Observaciones a Informe de Mínimo Técnico de Parque Eólico Punta Colorada

Autor	Departamento de Control de la Operación		
Fecha	10 de junio de 2019		
Código	CEN-GO-DCO-MT- PE Punta Colorada-V2	Versión	2
Emitido por	Cristian Reyes V.		
Revisado por	Eduardo González V.		
Aprobado por	Rodrigo Espinoza V.		
Actividad	Informe Mínimo Técnico Parque Eólico Punta Colorada

Figura 1: Potencia mínima versus velocidad del viento – Aerogenerador Vestas modelo V90 de 2 MW

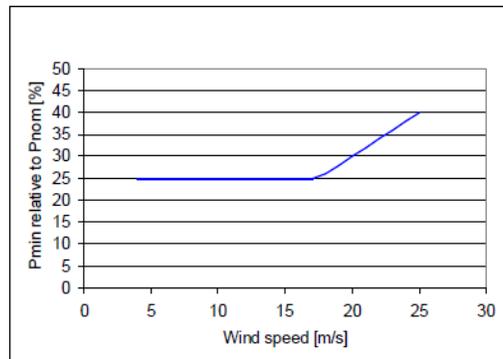
Se tiene registro de parques eólicos conectados al SEN que han declarado que sus aerogeneradores pueden disminuir su carga en el rango entre un 25% a un 50% de su potencia nominal, ante presencia de “alto” recurso eólico. A continuación, se adjunta gráfica suministrada por el fabricante del aerogenerador Vesta V90 de 2 MW:

- i. Adjuntar curva Potencia mínima versus velocidad del viento de los aerogeneradores DeWind D8 2000 kW.
- ii. A partir de la potencia mínima que puede suministrar cada aerogenerador, y considerando lo indicado en el punto 4.5 “Sistema de monitorización y control”, respecto a que el sistema de control del parque eólico puede retirar automáticamente unidades para cumplir con las consignas de potencia, se solicita indicar la potencia activa mínima inyectada en el nivel de 220 kV, en presencia de “alto” recurso eólico y con solo un aerogenerador no pausado.
